核二廠二號機第十五次大修管制報告

（再循環管路鋸道完整性）

核能管制處
九十一年十二月十一日

圖二 N2E-J4 錛道裂紋示意圖意圖

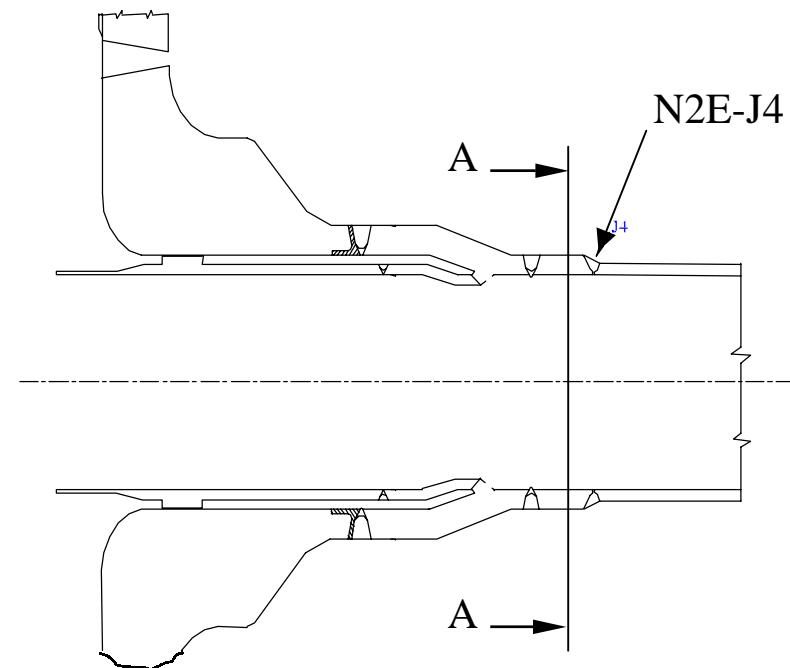
此次大修作業之再循環水系統管路鋸道檢測係由台電公司檢測隊負責執行，規劃自十一月十六日開始，預定於十二月十日完成。台電公司檢測隊人員於十二月二日檢查到 A 串之 N2E-J4 鋸道時，發現一長度 25.32"×深度 0.233"（參見圖二；管徑為 10"，管厚為 1.153"）之周向延晶應力腐蝕龜裂(IGSCC)顯示，即開立品質不符報告(NCD)

台電公司在核二廠二號機大修期間，檢查發現再循環水系統管路錄道 N2E-J4 有裂紋顯示，即開立品質不符報告處理和書面通知原能會管制人員；至於此裂紋的處理，目前台電公司已完成相關處理評估，對於該處錄道將採取覆錄修補方式予以處理。
